Mission régionale d'autorité environnementale

Île-de-France

**Avis délibéré en date du 13 août 2020  
de la Mission régionale d'autorité environnementale d'Île-de-France  
sur le projet de centrale photovoltaïque situé à Étréchy (Essonne)**

Figure 4: Sites protégés au titre des paysages et du patrimoine aux abords du projet. El page 95

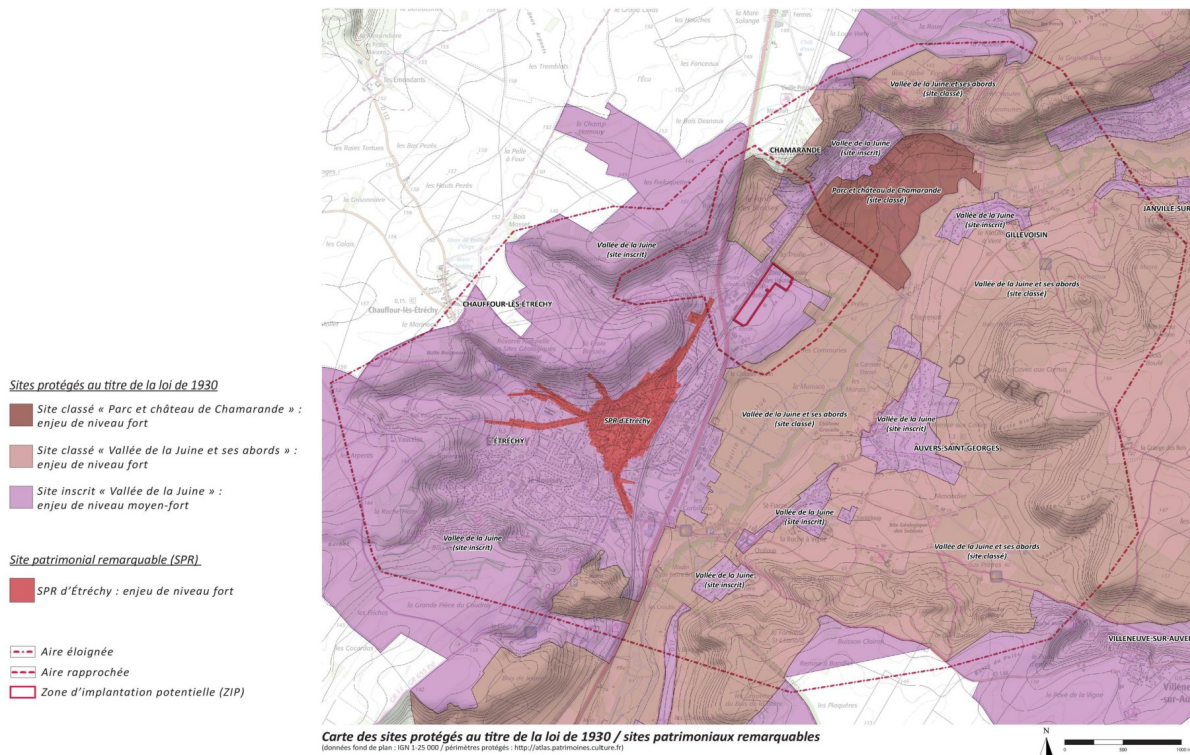
Pour la MRAe, le contexte patrimonial et paysager du secteur d'étude est donc particulièrement sensible et les enjeux du paysage de la vallée de la Juine sont très forts, même si le projet est implanté au sein d'une zone déjà dégradée, de faible qualité d'un point de vue paysager.

Figure 10: Première variante, maximisant la production.  
El page 130

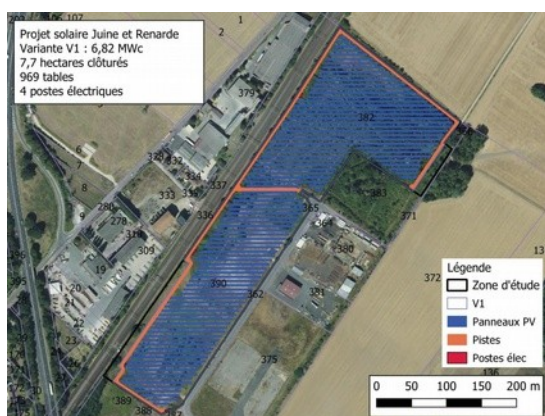
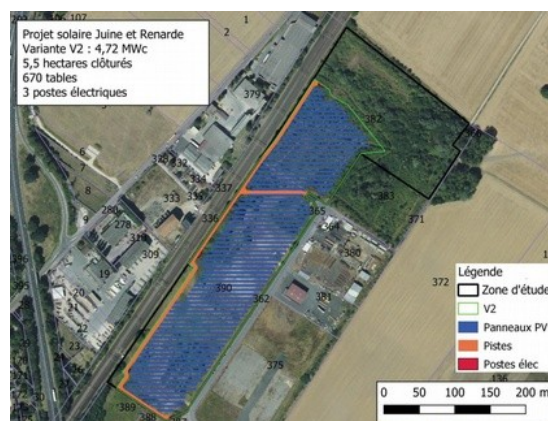
Pour la MRAe, le choix du site retenu pour l'implantation mérite d'être davantage justifié, compte tenu de sa localisation au sein ou à proximité de plusieurs sites naturels protégés, et d'éventuelles alternatives à une implantation au sol.

Pour la MRAe, la justification du choix du site d'implantation doit reposer sur un examen des alternatives d'implantation possibles autres que le site envisagé, prenant en compte les modalités d'implantation hors sol.

L'étude d'impact présente deux variantes d'implantation du projet sur ces parcelles, avant de présenter le choix retenu<sup>32</sup>. La première variante consiste en la solution de production énergétique maximale en occupant toute la surface disponible. Cette variante s'étend sur 7,7 ha, avec 969 tables portant la puissance du projet à environ 6,82 MWc. Cependant, elle ne tient pas compte des enjeux écologiques et paysagers.

La seconde variante fait le choix de retirer du projet la partie nord du site d'implantation, qui présente les plus forts enjeux écologiques et paysagers. Le secteur de jeunes boisements, comportant un enjeu de préservation, est donc évité. De même, la haie à fort enjeu pour l'avifaune au nord de la zone d'étude est évitée, ainsi que les zones humides identifiées. La surface clôturée est ainsi réduite à 5,5 ha. Cette seconde variante, retenue pour le projet, permet d'implanter 676 tables photovoltaïques, soit une perte de puissance d'environ 30 % par rapport à la variante initiale et représente d'après l'étude d'impact « *un bon compromis entre production énergétique et prise en compte des enjeux du site*<sup>33</sup> ».

***La MRAe recommande de mieux justifier le choix du site d'implantation au regard des enjeux de paysage de la vallée de la Juine, en examinant des alternatives d'implantation, prenant en compte d'éventuelles implantations hors sol.***
